Bærum kommune
Byggesak team 4

Deres saksnr. 21/6722 - kommentarer til rammesøknad Fornebubanen - Fornebu base og stasjon

Figur 3. Utsnitt plan adkomst A med formålsgrense for stasjonsadkomst i vertikalnivå 2.

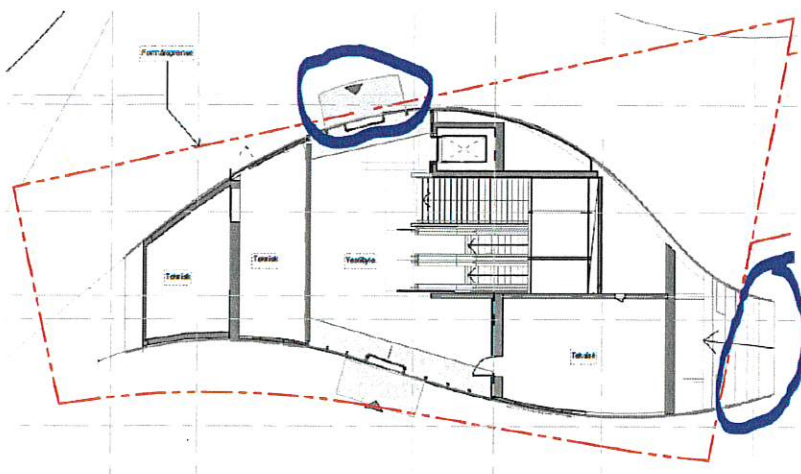
Figur 3 på side 7 i FOB sitt følgebrev viser stasjonsoppgang A og formålsgrensen. Som det fremgår av figuren, overskrides formålsgrensen to steder, se kopi av skissen under med de to overskridelsene markert med blått.

Overskridelsen øverst på tegningen gjelder fotskraperist inn på OBOS sin eiendom. Denne løsningen er ikke i tråd med Områdeplanen og Felles plan, og den er ikke forenlig med OBOS' planlagte utbygging. Videre er løsningen i strid med privatrettslig avtale om tiltredelse, slik at det er åpenbart at FOB mangler privatrettslig rådighet over det aktuelle arealet, jf. pbl. § 21-6 annet punktum. Kommunen kan derfor ikke godkjenne denne løsningen.

Til høyre på figuren er det vist trapper utenfor formålsgrensen, se også figur 2 nederst på side 6. Dette er ikke en «glidende overgang» slik FOB skriver, men en overskridelse av formålsgrensen med betydelige konsekvenser for fleksibilitet, flomløsning mv. Valgte konsept for konstruksjon, der taket også er en trapp til terreng, forlenger bygget og er til hinder for sikt og naturlige bevegelseslinjer på tvers. Dette lager også bindinger til terrenghøyder i takets sydøstlige ende som vanskeliggjør etablering av en fungerende flomvei.

Begge ovenstående overskridelser av formålsgrensene krever dispensasjon. Vi kan ikke se at det er søkt om dispensasjon for overskridelse for trappen, og vi kan heller ikke se at det er grunnlag for dispensasjon for noen av de to overskridelsene.
